VOLVO

VERKSTADS- MEDDELANDE

BETR.
SPECIALVERKTYG
999 5039

Ändring av nyckel för stötdämparmutter

Bild 1

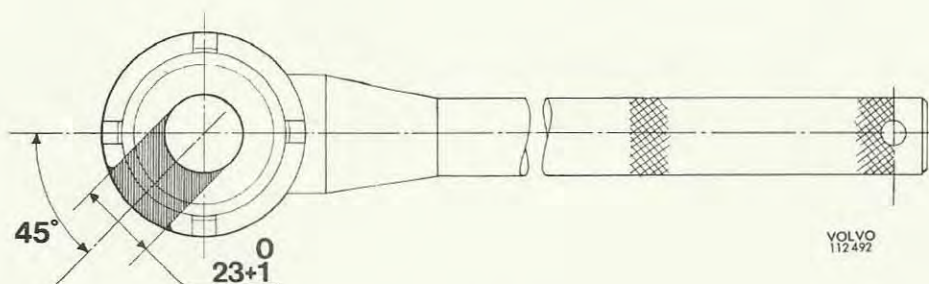
Genom att modifiera nyckeln enligt bild 1, kan den användas för att dra åt eller lossa stötdämparmuttern med fjäderbenet på plats.

Nycklar levererade fr.o.m. v 42 är i det nya utförandet.

Bild 2

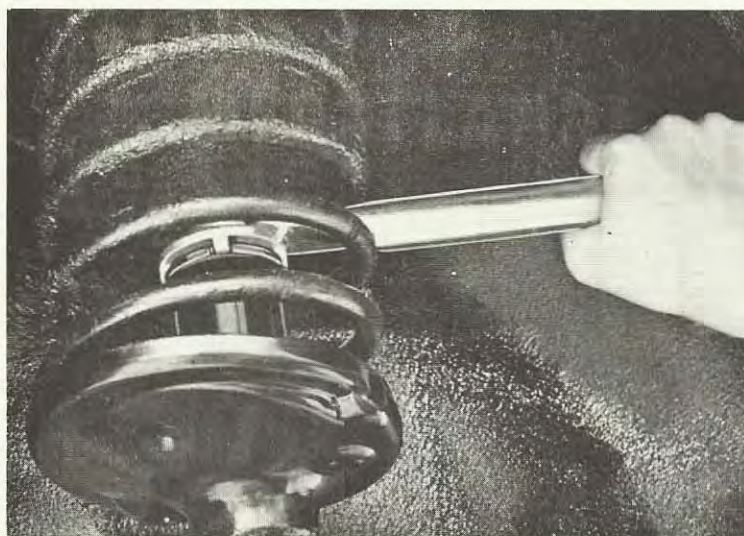
Nyckeln kan stickas in mellan fjädervarven om vagnen pallas under domkraftsfästena (bild 2).
